Memo

Datum 4 juli 2022
Projectnaam Wooncomplex Terborch Veste aan de Händellaan te Zwolle
Werknummer RNL 160.05920.00.0001
Onderwerp Beoordeling brandveiligheid
Van Bram Simons

In opdracht van de vereniging van eigenaren (VvE) is de brandveiligheid (brandcompartimentering en veilig vluchten) van het woongebouw “Terborch Veste” aan de Händellaan te Zwolle beoordeeld.

Bijlage 2 – Locatie geconstateerde gebreken

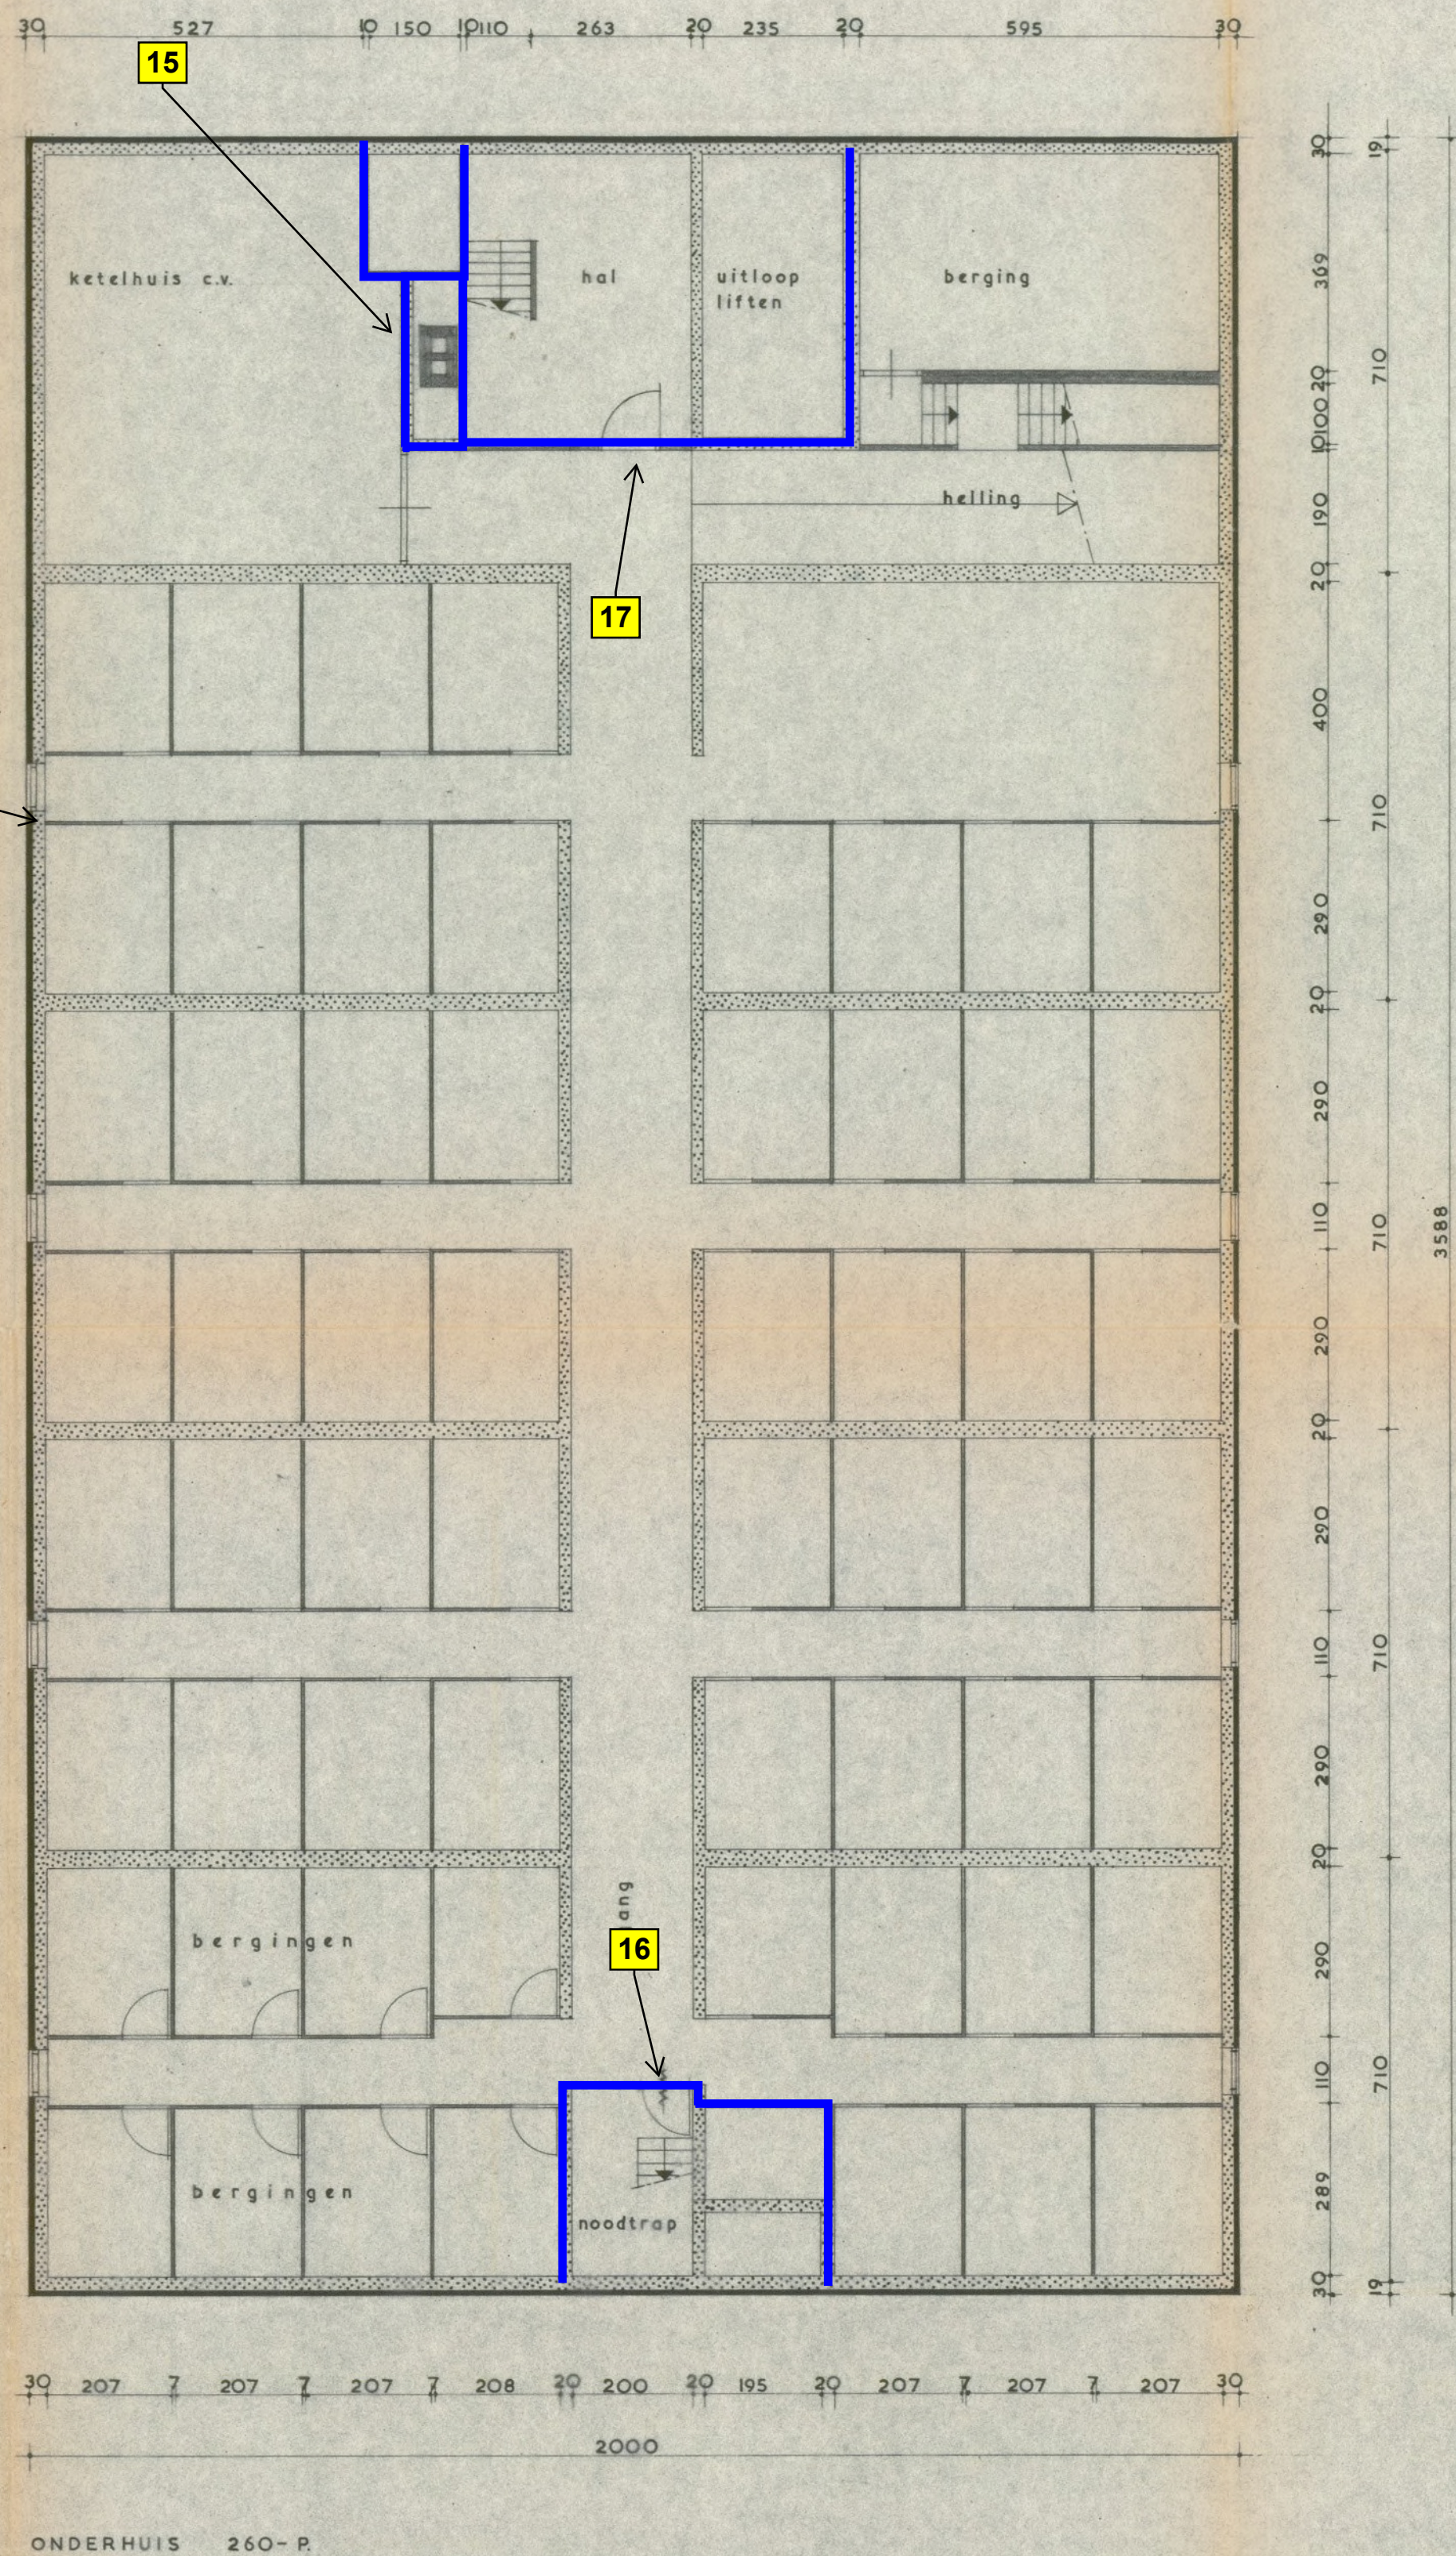
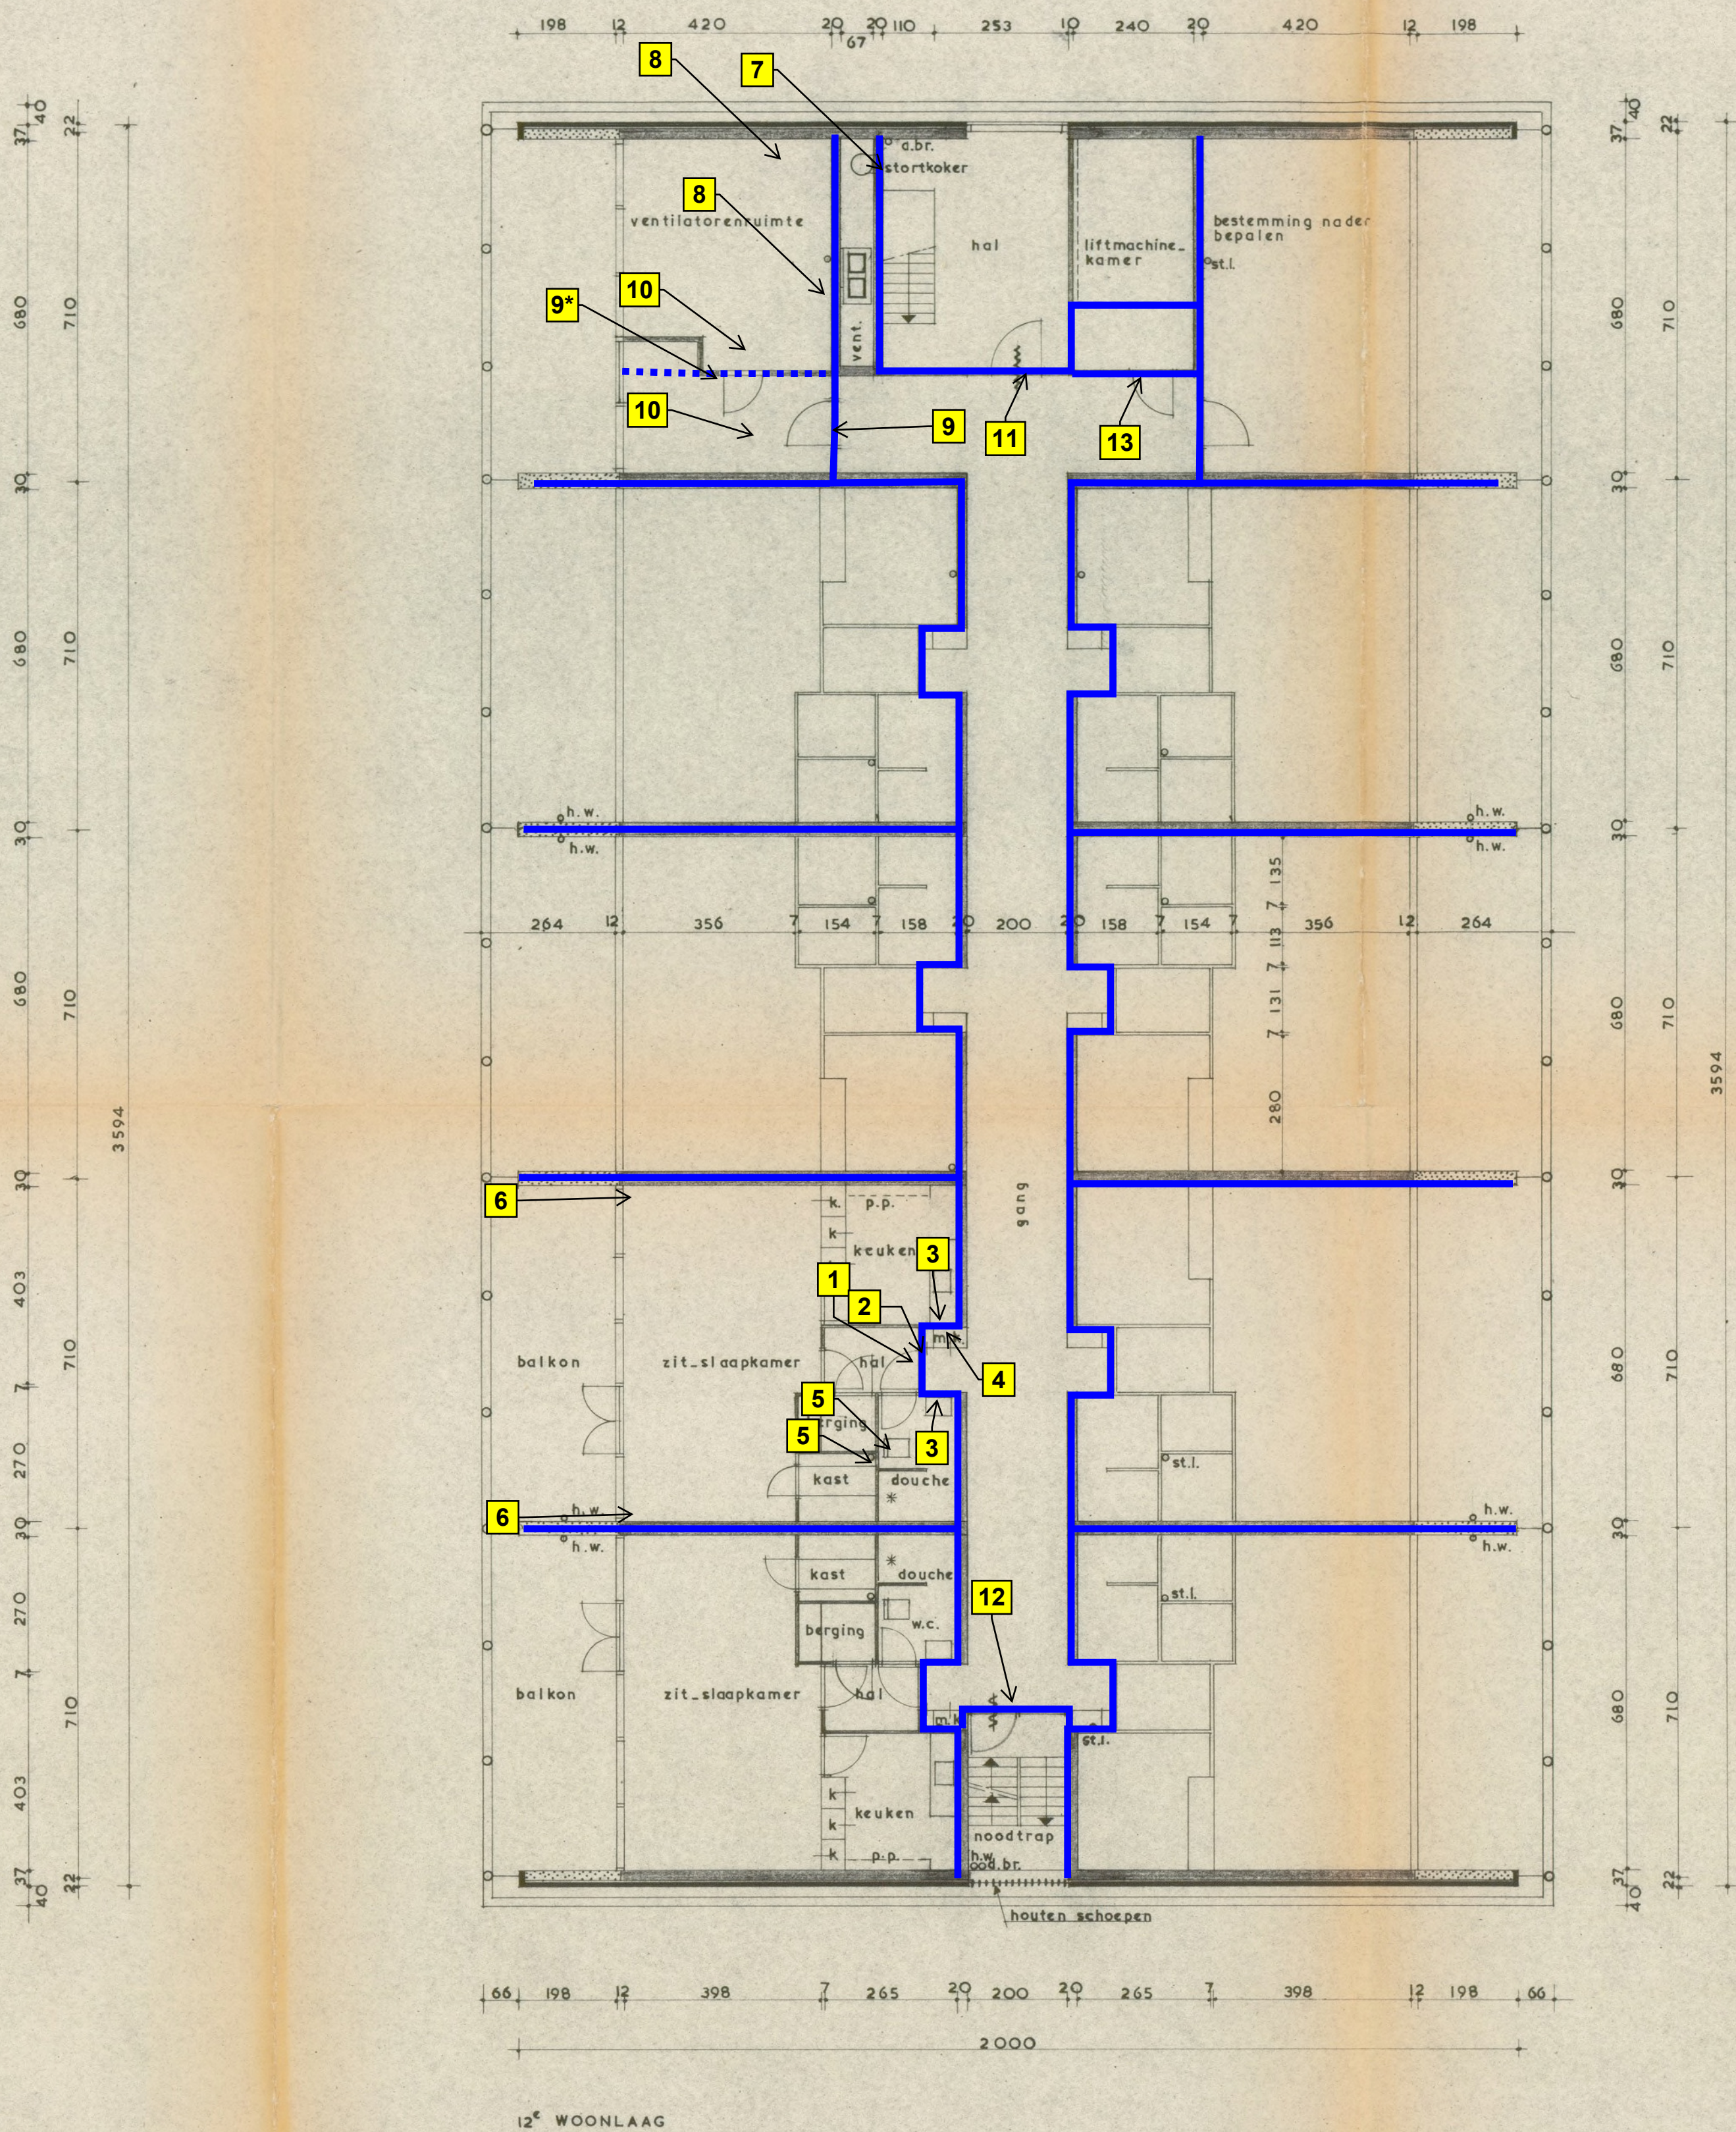
14: Hele verdieping

Locatie aangetroffen gebrek.
Gebreken in woningen van toepassing op
iedere woning. gebreken aan
trappenhuizen en centrale gang van
toepassing op iedere verdieping

1. Woningtoegangsdeur

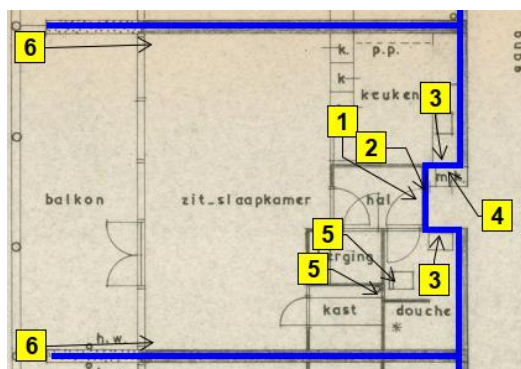
De bestaande aangetroffen entreedeeuren zijn ontoereikend voor 20 minuten brandwerendheid.

- De deuren zijn voorzien van een brievenbus en een deurspion;
- De breedte van het randhout is ontoereikend voor 20 minuten brandwerendheid;
- Aanwezige slotkast (oplegslot) is niet geschikt/toepasbaar voor een brandwerende deur;
- Het deurblad is niet rondom voorzien van bij verhitting opschuimende strips;
- Er is een houten dorpel toegepast;
- De aanslagbreedte van het kozijn (circa 15 mm) is ontoereikend voor 20 minuten brandwerendheid.

De deurbladen dienen vervangen te worden door een aantoonbaar 30 minuten brandwerende versie (inclusief alle toebehoren zoals hang- en sluitwerk, bij verhitting opschuimende strips, beglazing, etc.). Het kozijn dient opgedikt te worden met een houten lat, zodanig dat de aanslagbreedte ten minste 25 mm bedraagt (lat geschroefd bevestigen, hart op hart maximaal 250 mm). Er dient een standaard insteek-/inbouwslot toegepast te worden (dus geen oplegslot). Hiervoor zijn ook aanpassingen aan het kozijn noodzakelijk (aanbrengen sparings voor dag- en nachtschoot). De drempel dient aan de bovenzijde te worden voorzien van (afgedekt met) een stalen profiel. In het nieuwe deurblad mag geen brievenbus opening opgenomen worden, een (brandwerend) spion is wel toegestaan.

2. Wanddoorvoeringen elektrakabels/-buizen

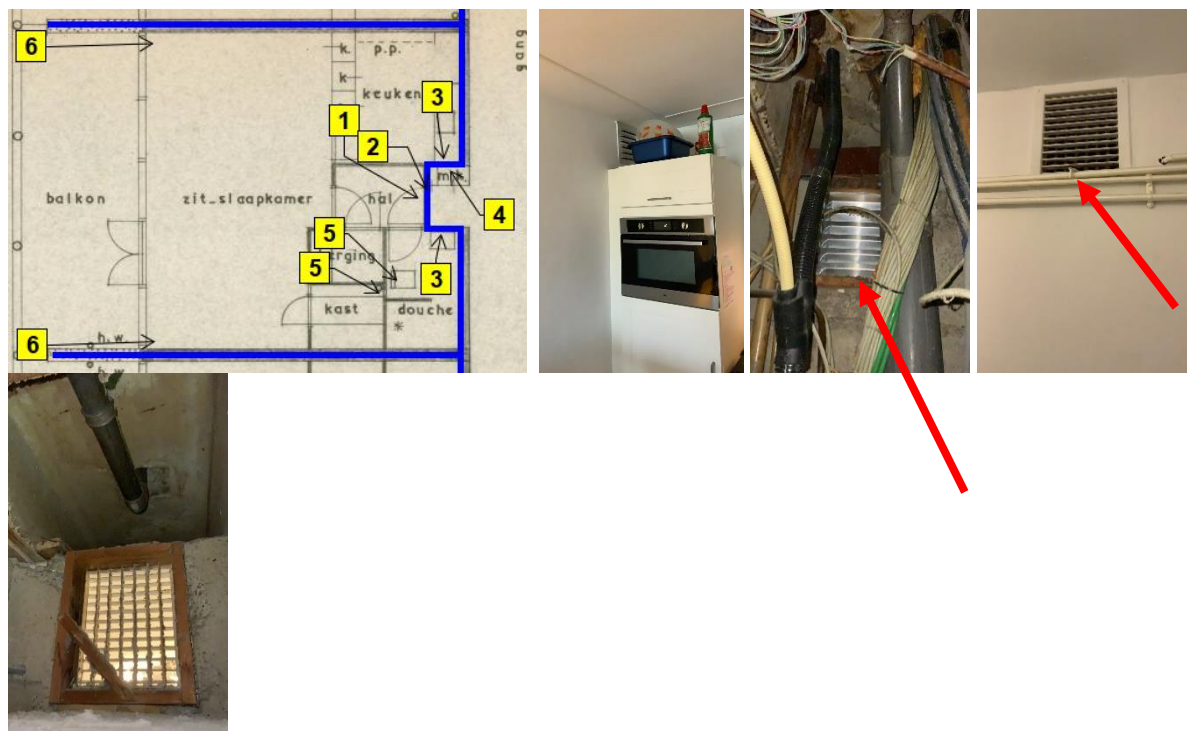
De wanddoorvoeringen van elektrakabels in de scheiding tussen woning en de centrale gang (2 stuks per appartement) zijn niet brandwerend afgewerkt.

De doorvoeringen 30 minuten brandwerend afwerken, bijvoorbeeld met brandwerende kit. Aanbrengen van de brandwerende applicatie volgens voorschriften leverancier of testrapport.

3. Ventilatioorosters woningen naar centrale gang

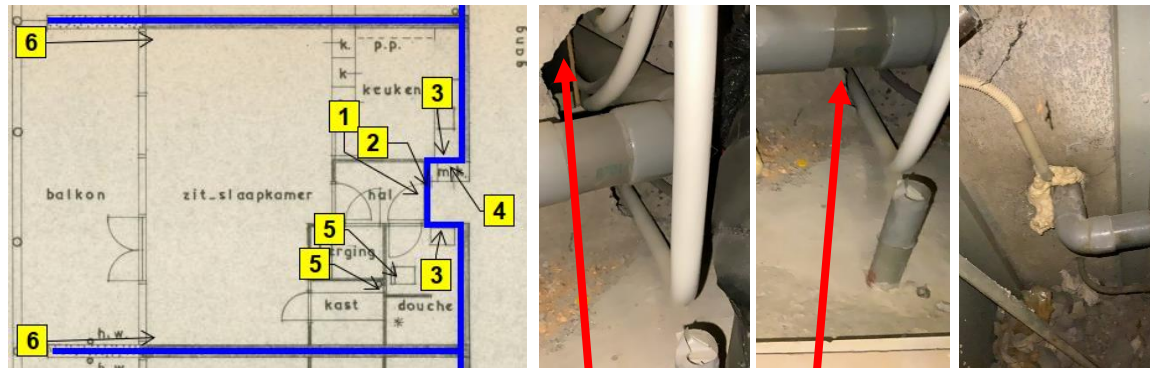
De ventilatioorosters tussen de (badkamer en de keuken van) de woning en de centrale gang zijn niet brandwerend afgewerkt.

- Het bestaande ventilatiooroster verwijderen en sparing voorzien van een brandklep. Er wordt nadrukkelijk geadviseerd een rookmelder gestuurde brandklep toe te passen omdat daarmee ook rookverspreiding in het begin stadium van een brand naar de verkeersruimte wordt voorkomen, of;
- Het ventilatiooroster verwijderen en de opening dichtzetten(dichtmetselen of opvullen met steenwol en tweezijdig voorzien van brandwerende beplating zoals Promatect-100 15mm. In de woning aan de gevelzijdeventilatioorosters plaatsen (2 stuks per woning).

4. Wanddoorvoeringen van gas-, water- en elektraleidingen (meterkast)

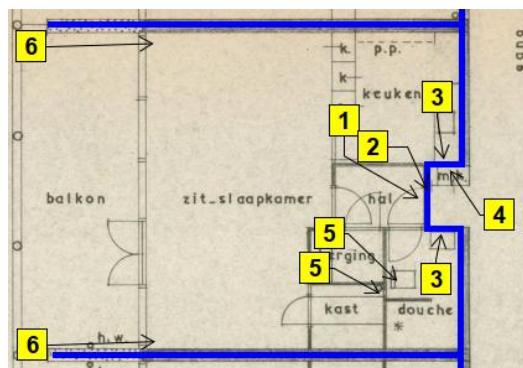
De wanddoorvoeringen van gas-, water- en elektraleidingen (scheiding tussen meterkast en woning) zijn niet brandwerend afgewerkt.

De doorvoeringen 30 minuten brandwerend afwerken, bijvoorbeeld met brandwerende kit, een brandmanchet en/of coating. Aanbrengen van de brandwerende applicatie volgens voorschriften leverancier of testrapport.

5. Vloerdoorvoeringen vwa-leidingen in de badkamer en berging

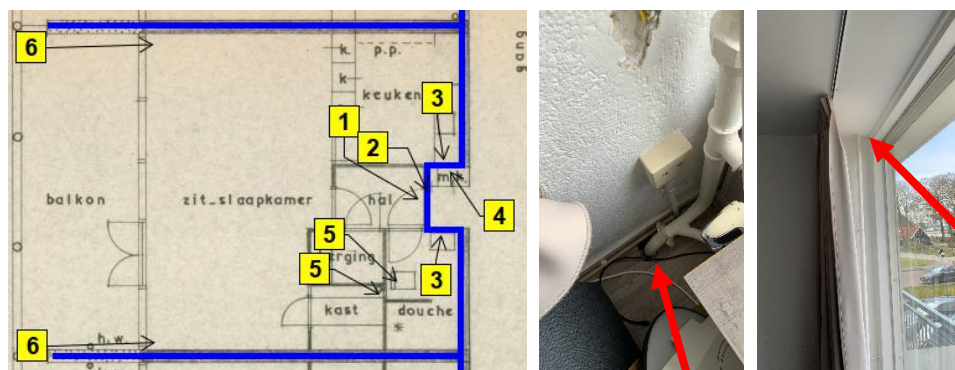
De vloerdoorvoeringen van vwa-leidingen (douche/bad en toilet) zijn niet brandwerend afgewerkt.

De doorvoeringen 30 minuten brandwerend afwerken, bijvoorbeeld met een brandmanchet. Aanbrengen van de brandwerende applicatie volgens voorschriften leverancier of testrapport. De vloerdoorvoeringen zijn op de begane grond benaderbaar via de bergingen. In de overige woningen dient dit ter plaatse van de onderliggende woning gerealiseerd te worden. In sommige woningen zijn deze doorvoeringen weggewerkt achter een houten koof. Deze houten koof dient eerst (gedeeltelijk) gedemonteerd te worden en nadien hersteld (inclusief, indien van toepassing, schilderen in kleurstelling conform bestaand).

6. De verticale CV-leidingen in de woningen

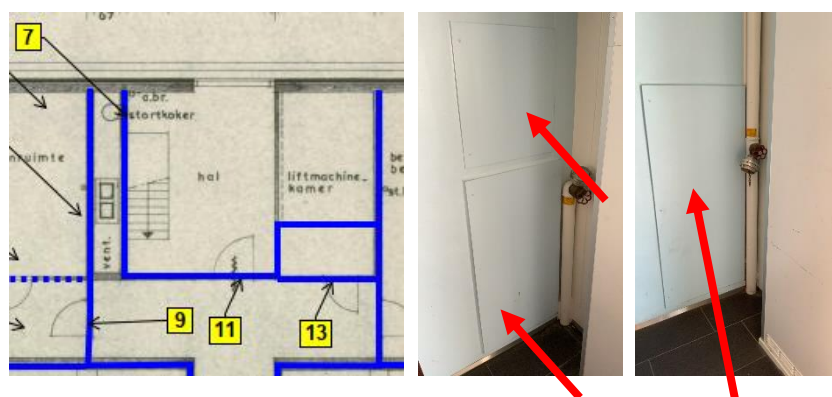
De stalen CV-leidingen van de centrale verwarmingsinstallatie zijn tussen de woningen niet brandwerend afgewerkt

Iedere leiding (2 stuks per appartement) zowel aan de vloer- en plafondzijde voorzien van brandwerende kit rondom de sparring met de woningscheidende vloer.
